SCHEMA - MPAR - 8M-8037

SCHEMA für MPAR - 8M - 8037

Betrifft: Ersatzsiebe zu Plansichter MPAR O.Nr. 577329

Kleinplansichter MPAR 8MH Stückliste MPAR-95438-85

SCHEMA - MPAR-314-3037

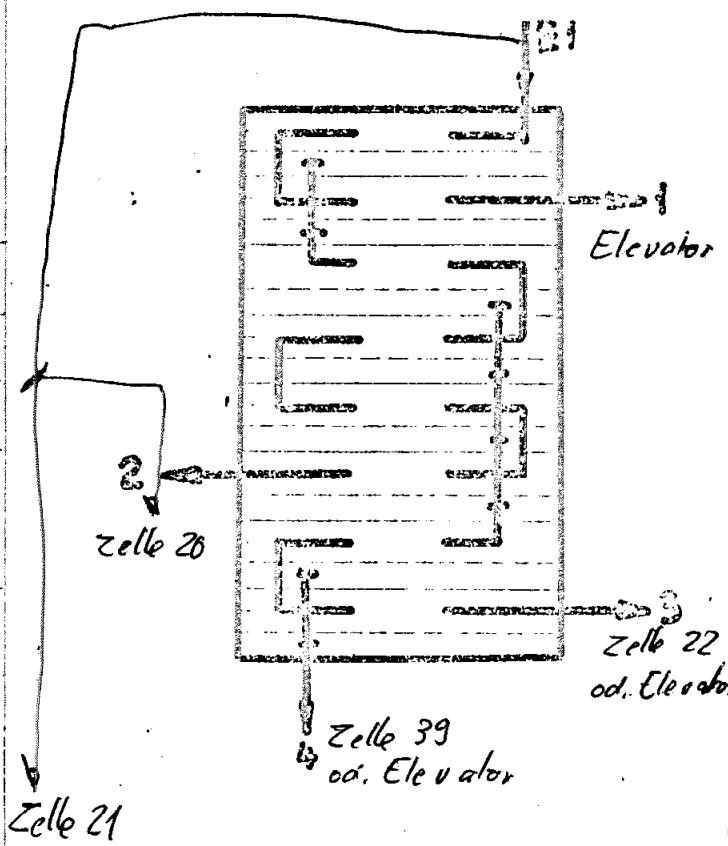
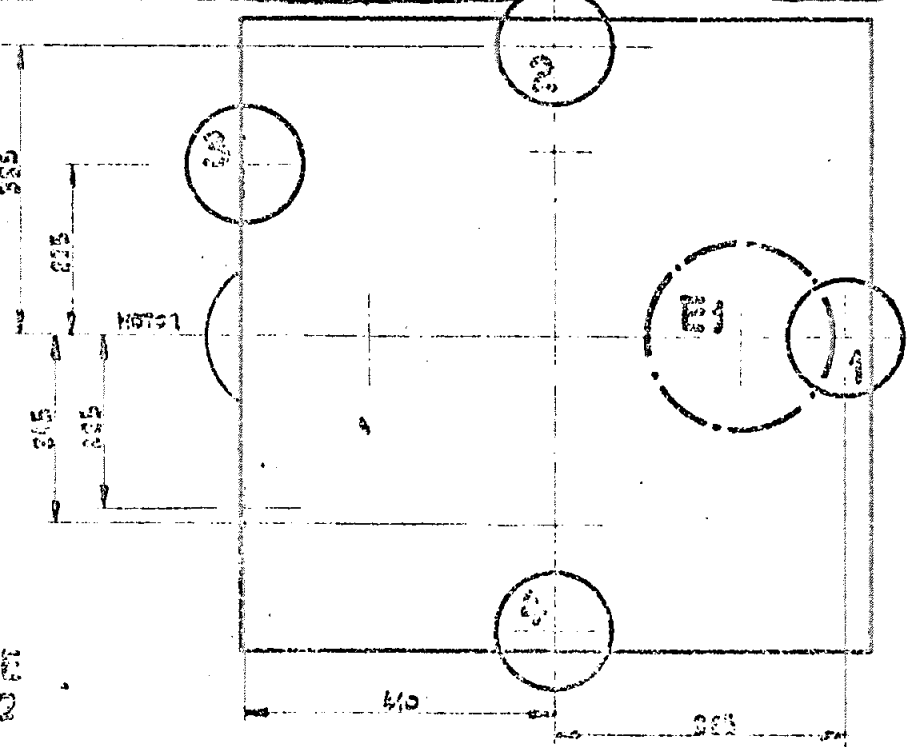
2. Ausrichtung: Gröss auf Zelle 20 / Mehl auf Zelle 22 6 Neue Siebe

DESIGNATIONEN	RAHMENHÖHE
1. SIEB Draht No. 5	112
2. SIEB " No. 5	112
3. SIEB " No. ³⁰ 8	112
4. SIEB " No. ³⁰ 8	112
5. SIEB " No. ³⁰ 8	112
6. SIEB " No. ³⁰ 8	112
7. SIEB " No. ³⁰ 8 Blech	112
8. SIEB " No. 30 Blech	112
TOTALE SIEB SATZ-HÖHE	20
	1030

4 Einlegrahmen bespannt mit Dr. Nr. 30
2 " " " ungelochtem Blech 21.37 0,5

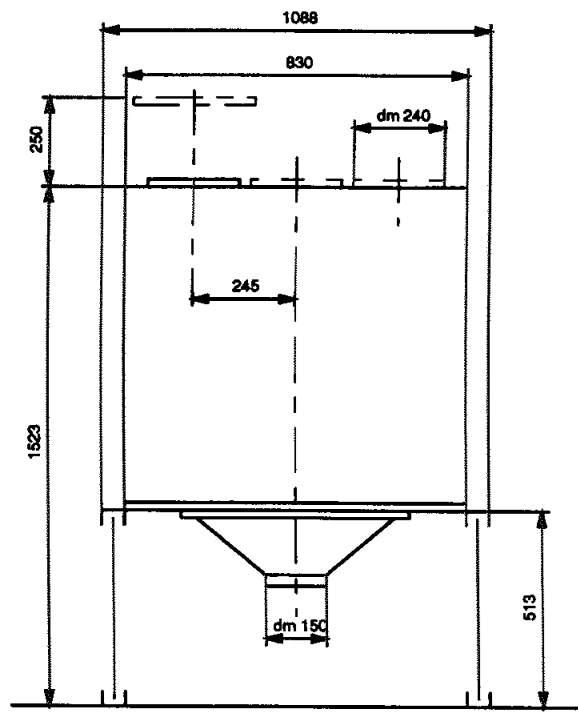
Ja. ZIWAG, Oberentfelden bestellt zusätzliche Siebe zum vorhandenen MPAR um eine neue Sichtvariante zu erreichen.

In beiliegendem Schema sind die gewünschten neuen Siebgrößen eingetragen, wobei die 2 untersten Siebrahmen mit Vollblechsieben ausgerüstet werden sollen, damit Abgang 4 kein Produkt mehr führt.

Würden Sie bitte die Siebeinsätze spezifizieren und auf Ersatz aufgeben.

**MPAR 8MH
Schema**

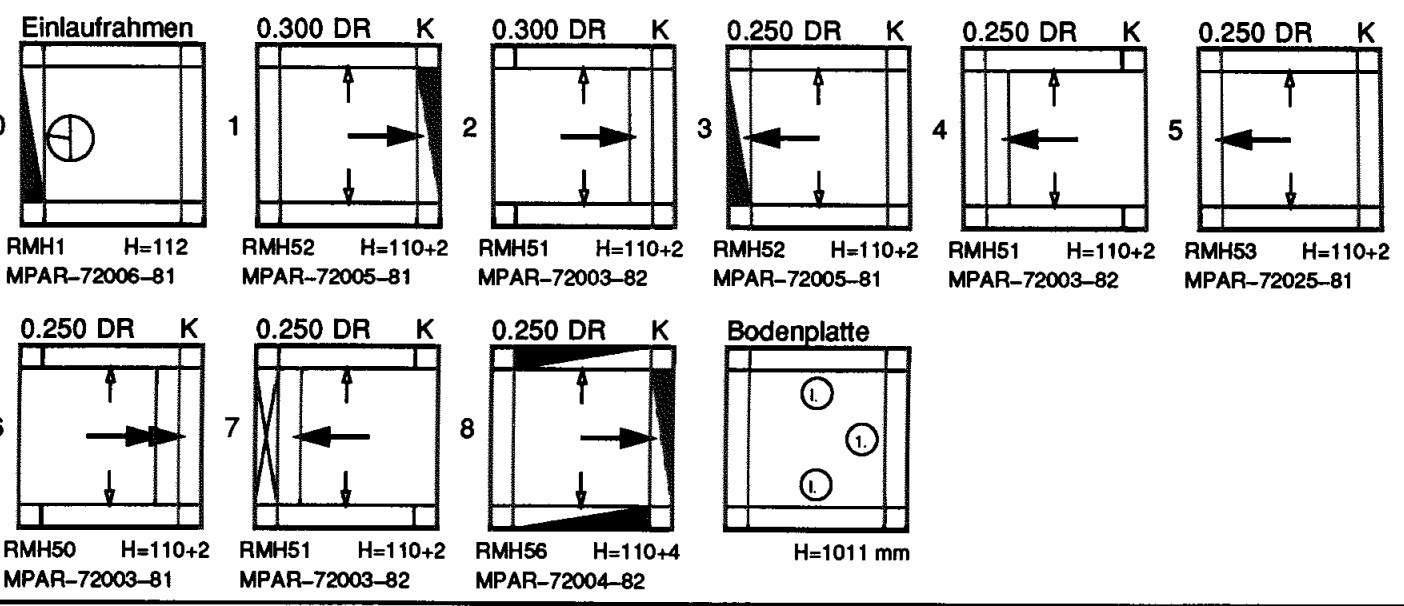
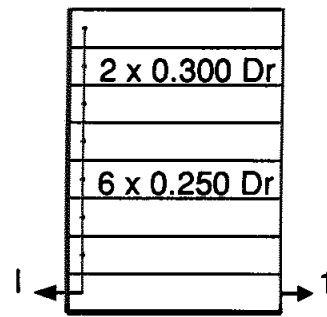
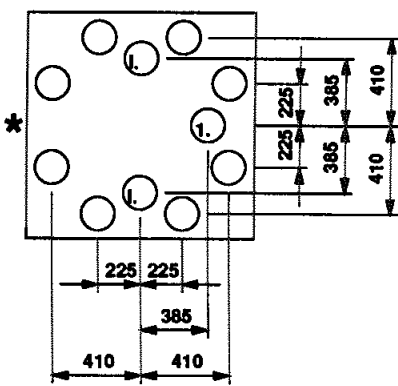
Änderung

siehe Nr. 7 entfällt

" Nr. 8 um 180° drehen
